# Produktinformation

## Ny sidoanslutning för InLine II

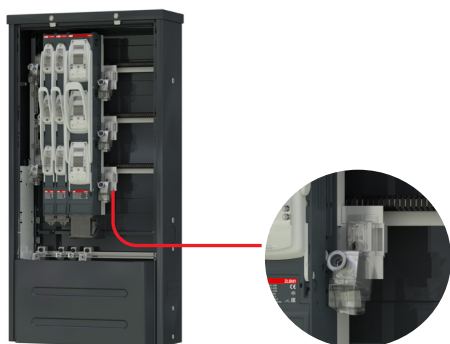
Sidoanslutningarna för InLine II passande för Z-skena har tekniskt förbättrats samt att anslutningens bredd har minskat. De nya varianterna är gjorda för att passa perfekt i Cewe NC-kabelskåp.

InLine II med nya sidoanslutningar började tillverkas i maj 2020.

Särskiljning av ny och tidigare version sker via etiketten med datummärkning, liknande nedan bild.  
(år/vecka/dag)

Produkter med ny sidoanslutning har tillverkningsdatum från 20 18 05

E-nummer	Artikelnummer	Beteckning	Ny bredd (mm)
0731124	1SEP620011R3130	ZLBM1-3P-Z-SC	147
0731125	1SEP620012R3130	ZLBM2-3P-Z-SC	147
0731126	1SEP620013R3130	ZLBM3-3P-Z-SC	147
0731127	1SEP620012R3140	ZLBM2-3P-Z-2SC	189
0731128	1SEP620013R3140	ZLBM3-3P-Z-2SC	189
-	1SEP620011R3140	ZLBM1-3P-Z-2SC	189
